CCR-VIA -- COMITATO DI COORDINAMENTO REGIONALE PER LA VALUTAZIONE D'IMPATTO AMBIENTALE

Giudizio n° 3092 del 30/09/2019

Oggetto Realizzazione di una piattaforma di rifiuti liquidi non pericolosi presso la sede Wash Italia SpA zona industriale Nereto

**Valutazione di Impatto Ambientale - VIA
Wash Italia S.p.A. – Realizzazione di una piattaforma di rifiuti liquidi non pericolosi - Nereto**

5. Ricostruzione superficie piezometrica

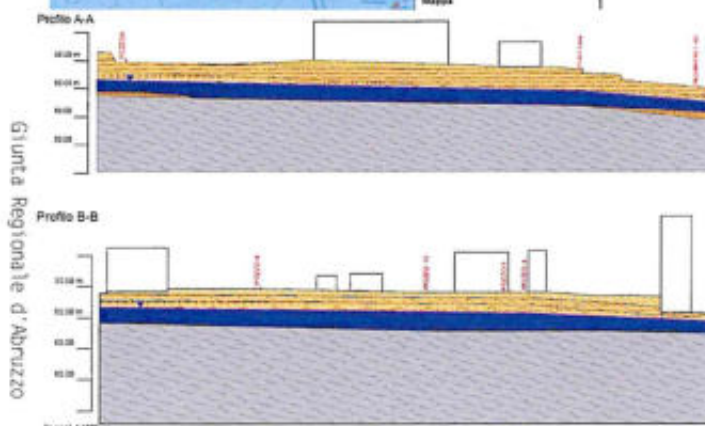
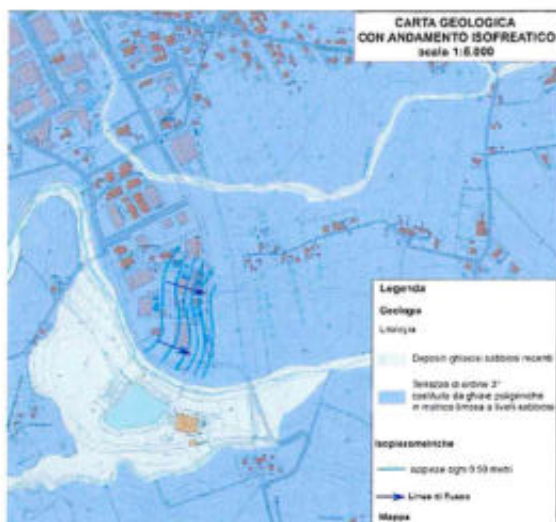
Fornire la ricostruzione della superficie piezometrica della falda più superficiale, con almeno n. 3 punti che si riferiscano solo alla suddetta falda superficiale.

Il giorno 26 giugno 2019 la ditta ha avuto un incontro con ARTA Abruzzo nel corso del quale il proponente affermava che nell'area è presente un'unica falda di subalveo nei depositi alluvionali terrazzati di terz'ordine del torrente Vibrata in contatto erosivo con i sottostanti limi argillosi sabbiosi.

Attualmente i pozzi utilizzati, per scopi industriali, dall'azienda sono n° 7, e precisamente i pozzi P1, P2, P3, P4, P5, P8, P10. Per quanto riguarda il pozzo P9, tutt'ora presente all'interno dello stabilimento, non è più utilizzato.
